# **COMPLEMENTS A LA DEMANDE D'AUTORISATION D'EXPLOITER**

**Ferme éolienne de la Fontaine du  
Berger**

**Commune de Macquigny (02)**

Courrier du 5 décembre 2016 de la DREAL (Unité Départementale de l'Aisne) contenant le rapport d'instruction, l'analyse de la complétude du dossier et l'analyse technique du dossier

Le tableau suivant reprend pour chaque installation la commune, le lieu dit, les références cadastrales et coordonnées d'implantation :

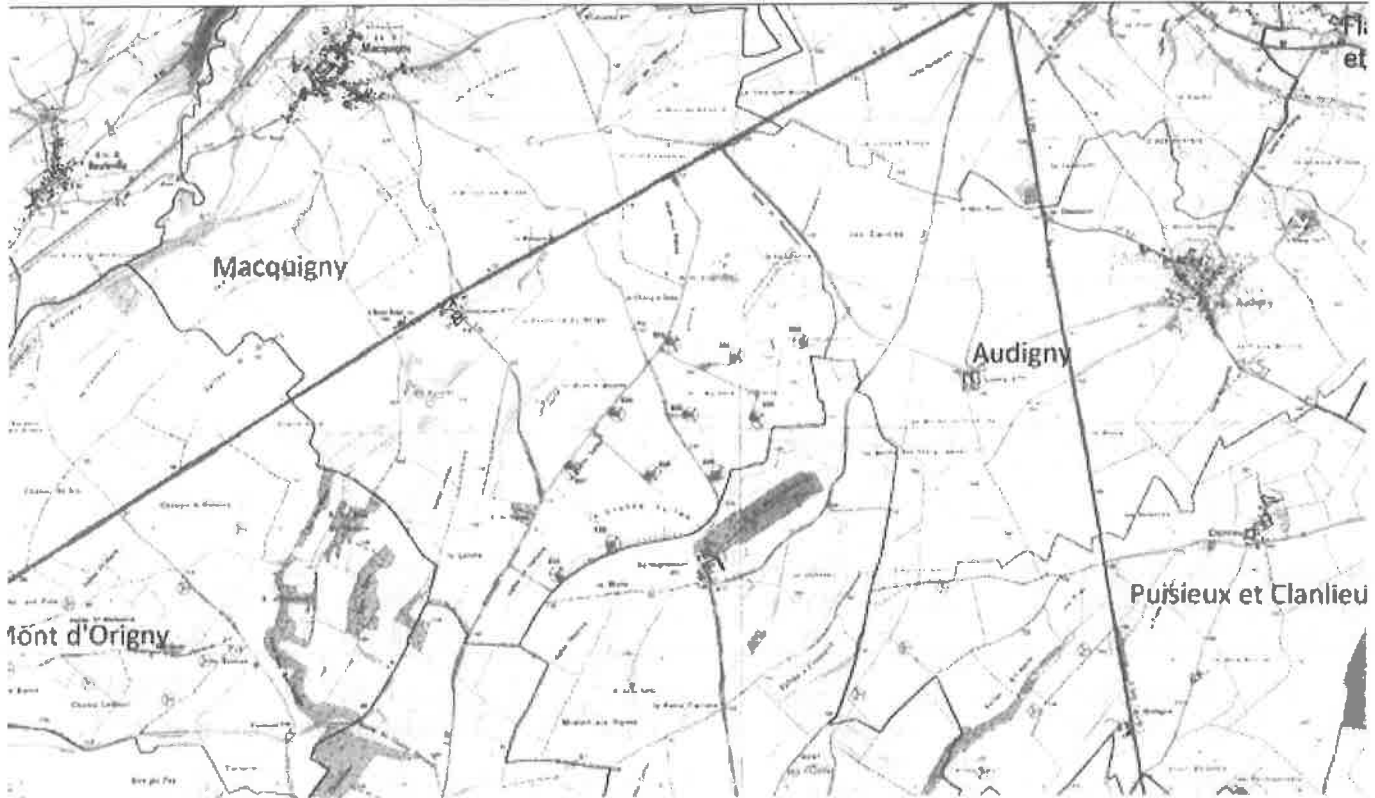
**Le dossier de demande ne précise pas les coordonnées Lambert II et WGS 84 des 3 postes de livraison prévus.**

La mesure intitulée « plantation de haies » est précisée par l'image suivante :

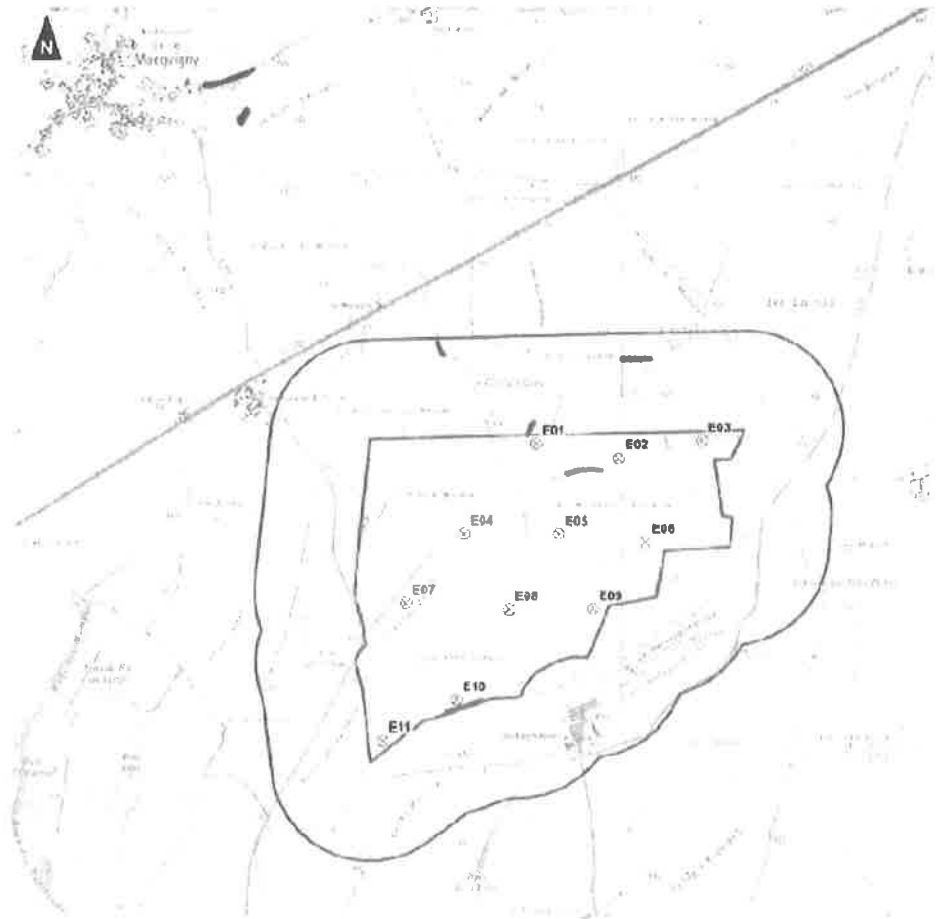
L'étude d'impacts a identifié la présence de pipistrelle de Nathusius, qui présente une vulnérabilité forte aux éoliennes. Elle a également identifié la présence de pipistrelle commune qui présente une vulnérabilité modérée à forte aux éoliennes.

Toutes les éoliennes, à l'exception des éoliennes E01, E02 et E10, se trouvent à plus de 150 des haies.

Le pétitionnaire indique p193 de l'étude d'impact que la principale mesure d'évitement réside dans la sélection de la zone de projet et le choix de la variante retenue. Logiquement, pour les haies situées à moins de 150 m des éoliennes E01, E02 et E10, le pétitionnaire ne prévoit donc pas de mesure d'évitement mais seulement une mesure de compensation liée à la destruction et à la plantation de haies.

La doctrine relative à la séquence éviter, réduire et compenser les impacts sur le milieu naturel indique clairement que les mesures d'évitement sont à privilégier. Il convient donc de proposer un projet pour lequel la destruction de haies n'est pas à envisager.
